Bilag 2: Oversigt over høringssvar med bemærkninger – 'projekt Fjernvarmeforsyning Tankedalsvej' (parter og berørte myndigheders bemærkninger med miljøvurderingsmyndighedens bemærkninger)

Projekt navn: Projekt Fjernvarmeforsyning Tankedalsvej

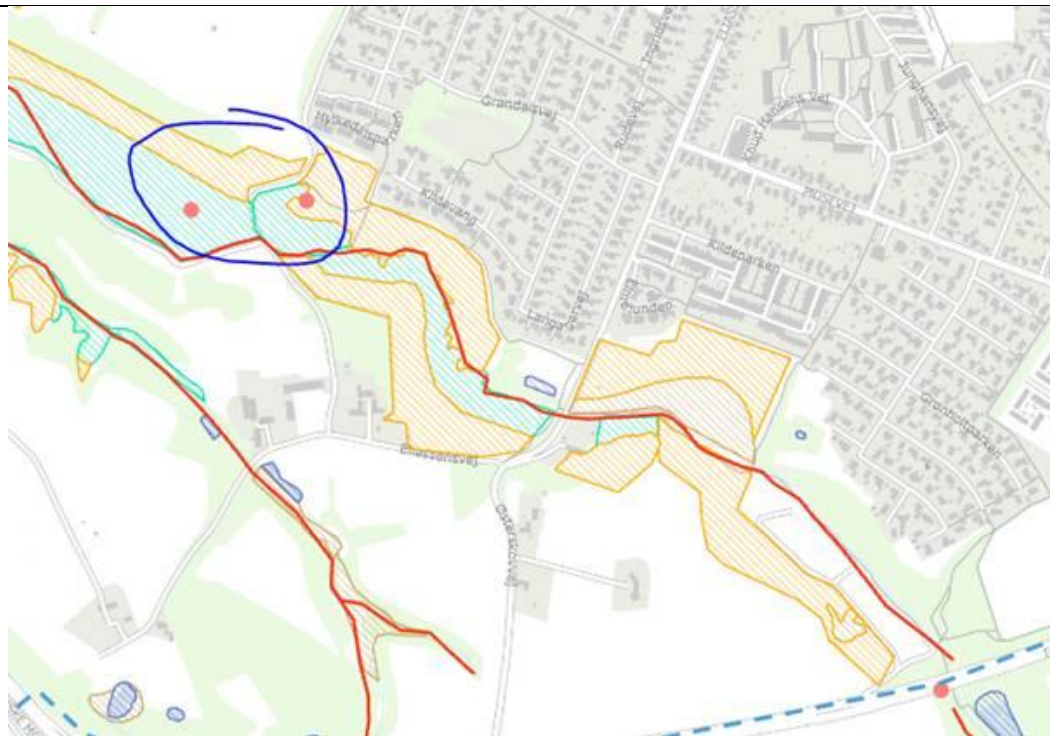
<p>Trafikteamet, Kolding Kommune</p>	<p>I forbindelse med etablering af Toplanskrydset på Tankedalsvej vil der jf. vedhæftede tegning skulle udføres skråningsanlæg, Der skal tages hensyn til dette i placeringen af deres ledninger. Fremtidig Hovedledning krydser/følger den interne fordelingsvej på en del af strækningen, dette skal der også tages hensyn til.</p>	<p>Bygherre vil med afgørelsen blive gjort opmærksom på, at der skal tages hensyn til skråningsanlægget og andre veje i forbindelse med detailprojekteringen af fjernvarmeprojektet. Høringssvaret giver ikke anledning til rettelser eller andre ændringer i afgørelsen.</p>
<p>Miljøstyrelsen</p>	<p>Miljøstyrelsen kan generelt oplyse, at hvis etableringen af den optænkte fjernvarmeledning indebærer, at den skal nedgraves på et fredskovspligtigt areal, forudsætter det, at Miljøstyrelsens lokal skovlovsenhed ansøges herom, idet et sådant projekt kræver en dispensation efter skovloven.</p>	<p>Bygherre vil med afgørelsen blive gjort opmærksom på, at gravning på et fredskovspligtigt område kræver en dispensation til skovloven. Denne kan søges hos Miljøstyrelsen. Høringssvaret giver ikke anledning til rettelser eller andre ændringer i afgørelsen.</p>
